Budowa dojeżdż, dojazdu i parkingu na terenie przyległym do cmentarza
od strony ul. Cmentarnej w Mikołowie wraz z odwodnieniem
i oświetleniem

Działając w trybie art. 38 ustawy z dnia 29.01.2004 r. Prawo zamówień
publicznych (j.t. Dz. U. z 2010 r. Nr 113, poz. 759 z późn. zm.) przekazuję treść zapytań
wykonawcy „B” z 04.02.2011 oraz wykonawcy „C” z 07.02.2011 wraz z odpowiedziami.

LISTA PYTAŃ WYJAŚNIAJĄCYCH

Dotyczy: odpowiedź na zapytanie wykonawcy „B” do przetargu na zadanie pn. „Budowa dojeźd, dojazdu i parkingu na terenie przyległym do cmentarza od strony ulicy Cmentarnej w Mikołowie wraz z odwodnieniem i oświetleniem.

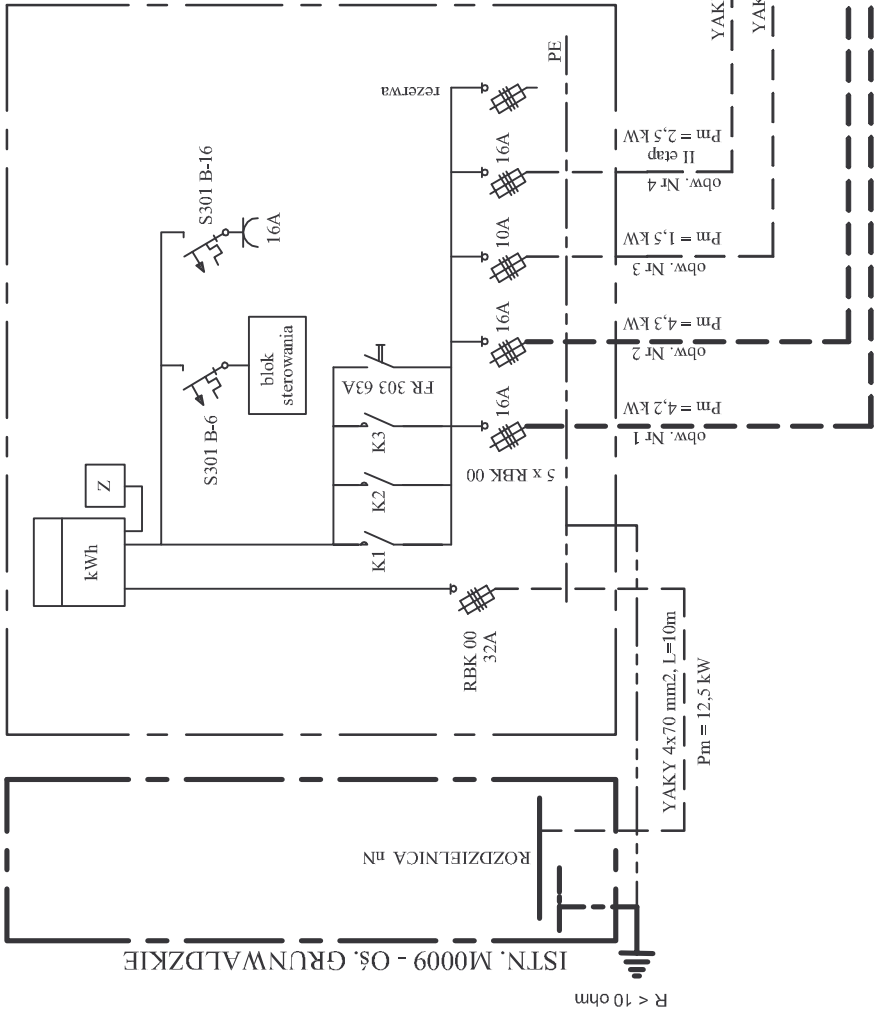
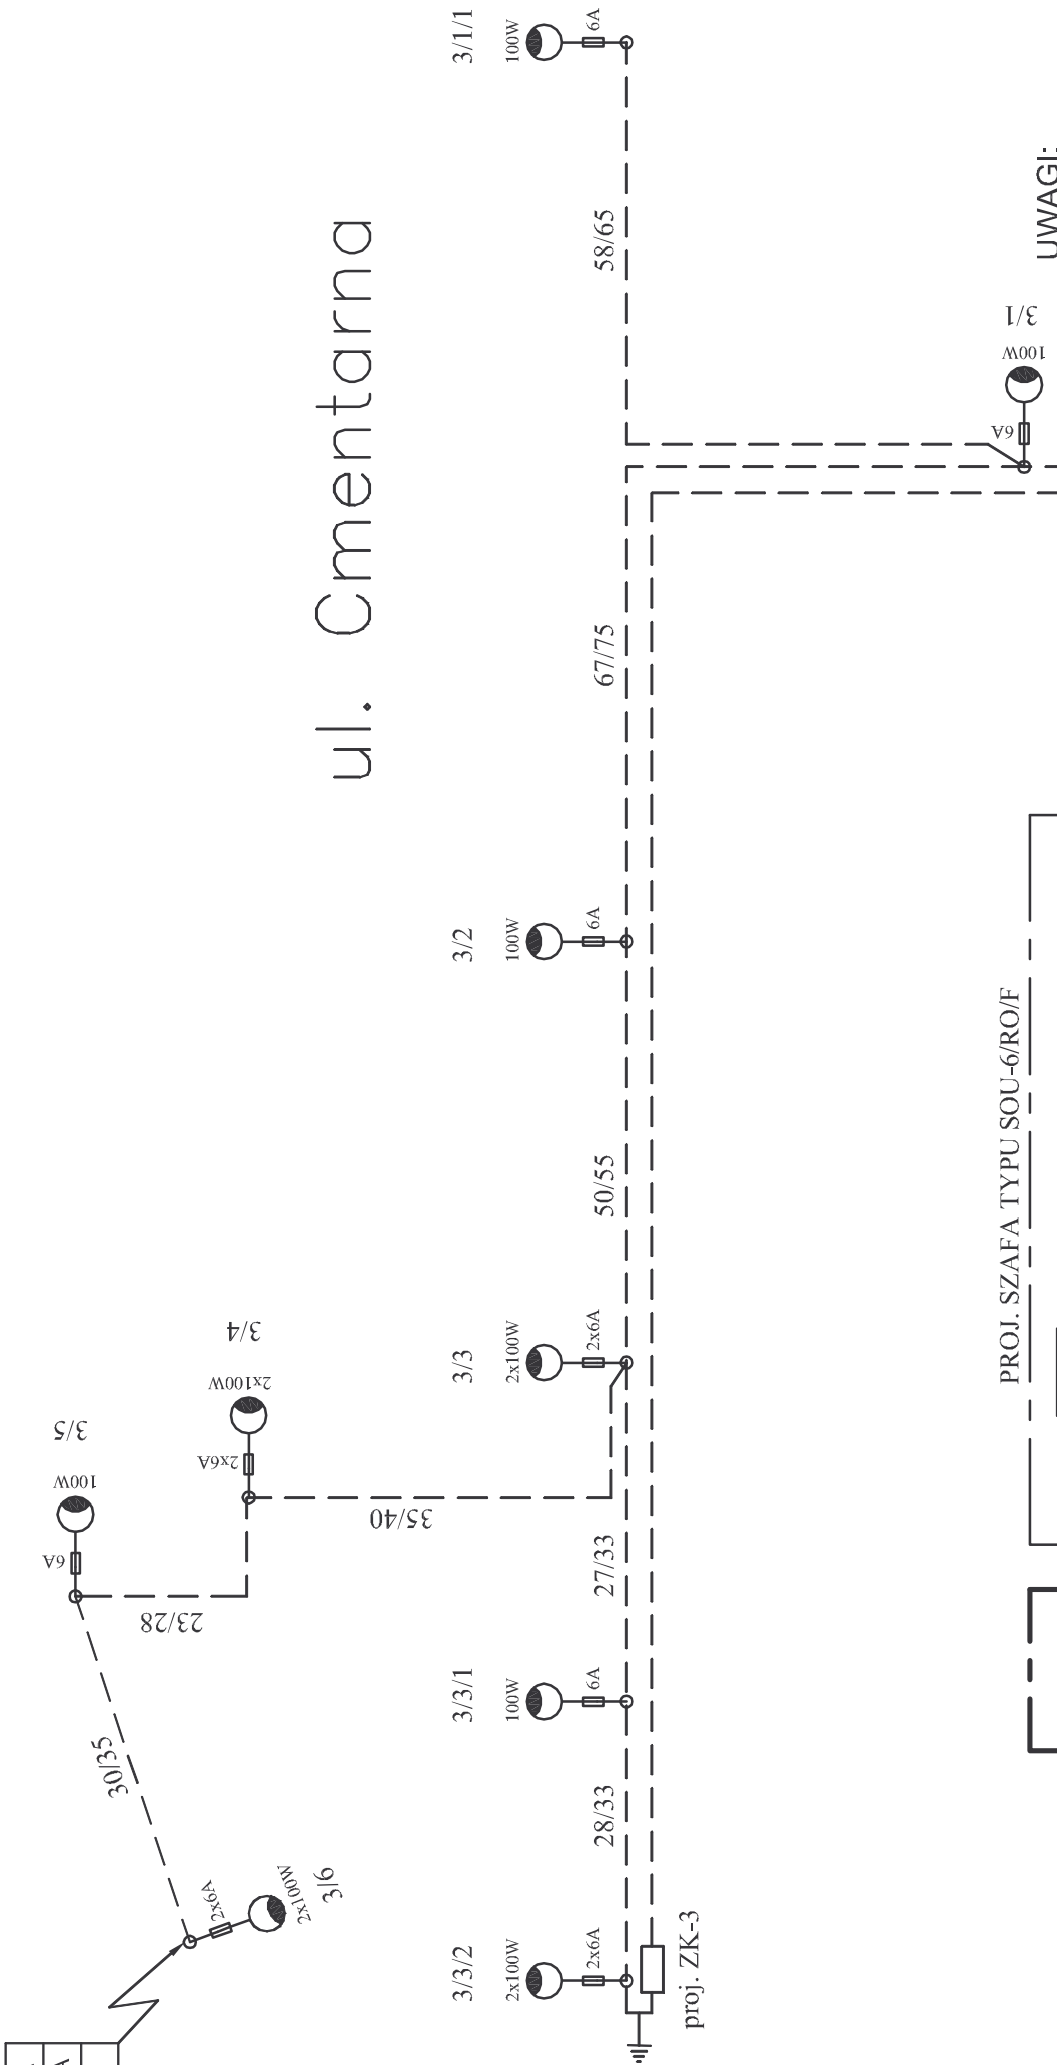
1. PW rys. 13 – schemat zasilania oświetlenia, prosimy o wyjaśnienie ile należy ułożyć kabla YAKY 4x70mm², ponieważ uważamy ,iż ilość określona w przywołanym rysunku 460,0m jest zawyżona. W związku z powyższym czy długość określona w przedmiarze w poz.1.9 i 1.10 pokrywa się z zakresem do wykonania tj: 254,0m, jeżeli tak to wnosimy również o skorygowanie rys. Nr 13.

Do wyceny należy przyjąć długość kabla z przedmiaru robót t.j. – 254,0 m.
W załączeniu skorygowany schemat zasilania oświetlenia – rys. nr 13
